RAPPORT D'ENQUETE PUBLIQUE

**PORTANT OUVERTURE D'UNE ENQUÊTE PUBLIQUE PRÉALABLE À
L'AUTORISATION, AU TITRE DE LA LOI SUR L'EAU
ET LES MILIEUX AQUATIQUES,**

**SUR LES COMMUNES D'ATHIS-MONS ET DE JUVISY-SUR-ORGE,
PRÉSENTÉE PAR LA SOCIÉTÉ ANONYME D'ECONOMIE MIXTE (S.A.E.M.)
ESSONNE AMÉNAGEMENT**

ZAC BORDS DE SEINE AMONT ET AVAL

Figure 23 : Impact du projet sur les hauteurs d'eau – Crue 1910 – Modélisation 2D (Source : BURGEAP)

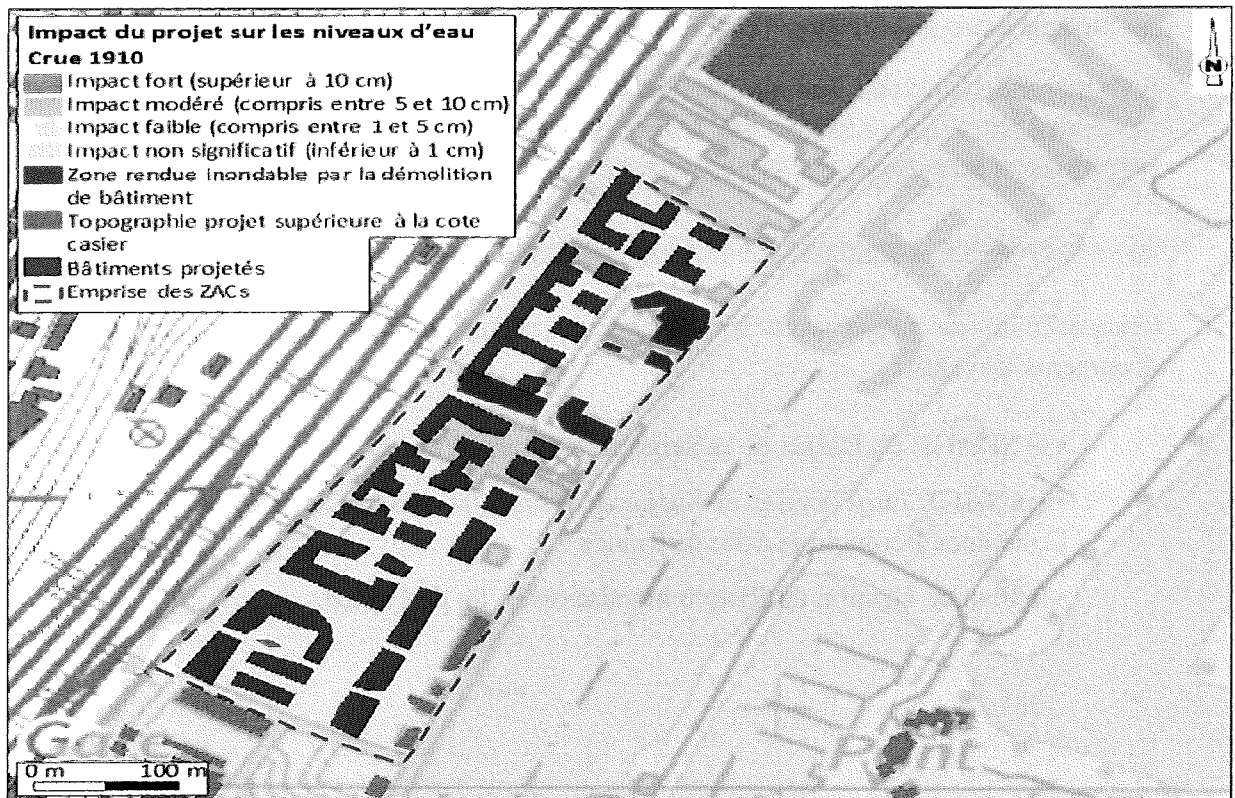
En cas de crue de la Seine, la ZAC est inondée, avec des hauteurs d'eau pouvant aller jusqu'à 2 m. Les vitesses d'écoulement sont globalement faibles à moyennes (inférieures à 0,5 m/s), sauf le long du quai où elles peuvent être supérieures à 1 m/s (zone de grand écoulement).

Du point de vue de la compensation le projet compense largement les volumes pris à la crue en rendant inondable les zones de stationnement prévues en semi-enterré. A l'état de projet le volume disponible à la crue sera de 120 915 m³ pour les deux ZAC. (CF. lettre de la SAEM du 7/9/2017).

S'agissant des volumes pris et disponibles à la crue, la SAEM apporte des précisions concernant les différentes méthodes de calcul appliquées pour le projet. Le volume disponible à la crue sera de 120 915 m³ pour les deux ZAC. Ce volume étant supérieur à celui calculé à l'état initial qui était de 98 391 m³, le projet à donc une incidence positive sur le volume d'expansion de la crue, il est conforme au PPRI, tant dans la zone rouge que dans la zone verte.
